Tuohivehmaan asemakaava ja asemakaavan muutos, Asemantien eritasoliittymä, N163a

VASTINERAPORTTI

Kaavaehdotusvaiheessa saatujen lausuntojen ja muistutusten
tiivistelmät ja niihin annetut vastineet

13.1.2026

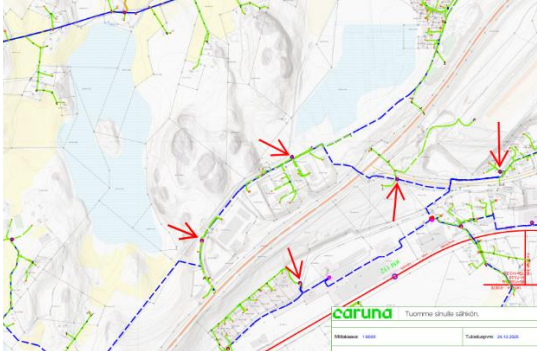
Museo on antanut kaavaluonnoksesta lausunnon 26.3.2024. Museolla ei ollut asiaan huomautettavaa rakennetun kulttuuriympäristön, maiseman tai rakennussuojelun näkökulmista. On kuitenkin selvää, että eritasoliittymän ja uusien katuyhteyksien toteuttaminen alueelle tulee aiheuttamaan merkittäviä maisemamuutoksia. Niihin voidaan vaikuttaa jonkin verran paitsi suunnitteluratkaisuilla myös tieympäristön käsittelyllä ja alueen ominaisuudet huomioon ottavalla maisemoinnilla, mikä tuodaankin esiin kaavaselostuksen vaikutusten arvioinnissa (luku 5.6.4). Maininta tie- ja liittymäalueiden toteuttamistavasta maisema-arvot huomioiden puuttuu kuitenkin kaavamääräyksistä. Museo esittääkin, että kaavaehdotukseen lisättäisiin tie- ja liittymäalueiden toteutustapaa koskien vielä määräys, jonka mukaan rakentamisessa ja tieympäristön käsittelyssä tulee erityistä huomiota	<i>Kaavakartan yleismääräyksiä täydennetään museon esityksen mukaisesti: ”Liikenneväylien toteuttaminen: Tie-, katu- ja liittymäalueiden rakentamisessa ja tieympäristön käsittelyssä tulee kiinnittää erityistä huomiota ratkaisujen sovittamiseen ympäröivään miljööseen ja harjuluontoon.”</i>

kiinnittää ratkaisujen sovittamiseen ympäröivään miljööseen ja harjuluontoon.	
T- ja TY-kortteleiden osalta kaavaehdotuksessa annetaan rakennustapaa ja maisemankäsittelyä koskevia määräyksiä, ja uusien tie- ja liittymäjärjestelyjen maisemavaikutuksia on pyritty loiventamaan mm. osoittamalla uusien tiealueiden viereen lähivirkistys- ja suojaviheralueita, joilla luonnonmukaisuuteen ja puuston säilyttämiseen kiinnitetään erityistä huomiota. Niiltä osin merkinnät ja määräykset ovat museon näkemyksen mukaan hyviä ja kannatettavia. Museolla ei ole muuta kommentoitavaa asemakaavaehdotukseen rakennetun kulttuuriympäristön ja maiseman osalta.	
Arkeologisen kulttuuriperinnön näkökulmasta museo toteaa, että tiedot kaava-alueen arkeologisesta kulttuuriperinnöstä ovat ajan tasalla. Alueella on suoritettu museon 26.3.2024 lausunnossaan edellyttämä arkeologinen inventointi vuonna 2024 (Mikroliitti Oy). Kaava-aineistossa liitteenä 7 oleva inventointiraportti tulee vaihtaa korjattuun raporttiversioon, joka on toimitettu Länsi-Uudenmaan museolle 13.11.2024 ja johon muinaisjäännösrekisterin (kyppi.fi) tiedot alueelta pohjautuvat. Kohteiden päivitetty tiedot tulee hakea kaava-aineistoon muinaisjäännösrekisteristä. Arkeologisten kulttuuriperintökohteiden paikkatiedot ovat saatavissa Museoviraston rajapintapalvelusta (WMS/WFS/ArcGIS Feature Service) osoitteesta https://www.museovirasto.fi/fi/palvelut-ja-ohjeet/tietojarjestelmat/kulttuuriympariston-tietojarjestelmat/kulttuuriympaeristoen-paikkatietoaineistot .
